BOLLETTINO - BULLETIN

TECNICO • TECHNICAL	●	GRUPPO • GROUP	6
RICAMBI • SPARE PARTS	●	NR • NO	54
INFORMAZIONI • INFORMATION		DATA • DATE	03-08

MODELS: Mistblowers AT2062 - AT2090

SUBJECT: Liquid cock

PREMODIFICA - OLD ASSY	POSTMODIFICA - NEW ASSY

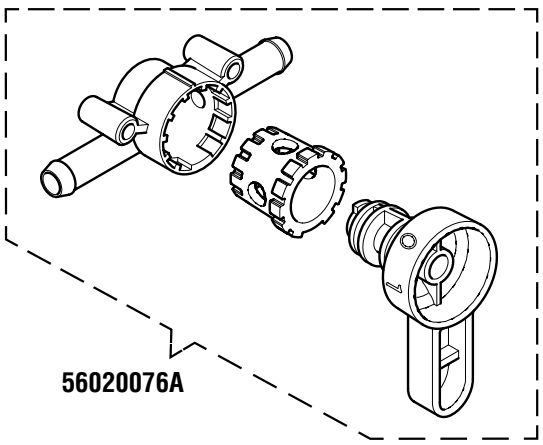
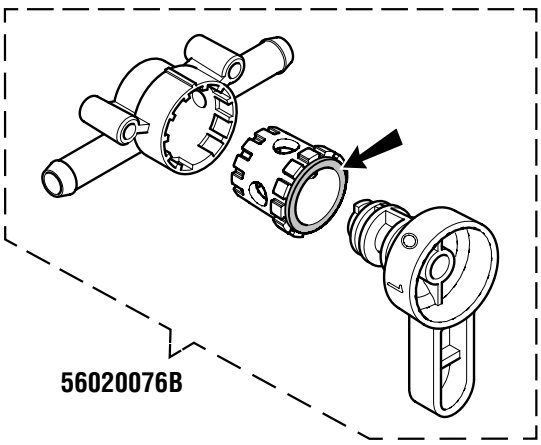
DESCRIZIONE: Introdotto un bordino sulla boccola in gomma del rubinetto liquidi per migliorare la tenuta.

DESCRIPTIONS: Rim introduced on the rubber bushing of the liquid cock to improve sealing

INTERCHANGEABILITY: Yes

PARTS AVAILABILITY: The old liquid cock will be supplied until final depletion of stock.

CUT-IN DATE: Serial no.5257461191 *(AT2062)* serial no.5267464385 *(AT2090)*

56020076A	**56020076B**
(*) 365200174AR (**) 56020119A	(*) 365200174BR (**) 56020119B
